改善箇所説明図

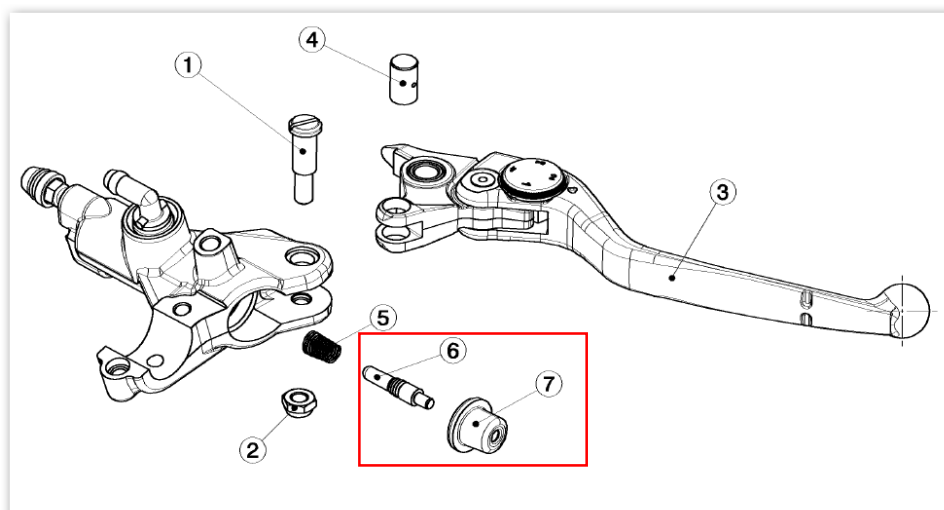
基準不適合発生箇所

制動装置において、フロントマスターシリンダーのブーツの形状が不適切なため、ブレーキをかけた際にブーツ内の空気が外部へ排出されにくい。そのため、アンチロックブレーキシステムが作動すると、マスターシリンダー内のピストンが繰り返し作動してブーツ内の空気がブレーキの油圧回路内に侵入し、最悪の場合、制動停止距離が長くなるおそれがある。

改善の内容

全車両、プッシュロッド及びブーツを一式を対策品と交換する。
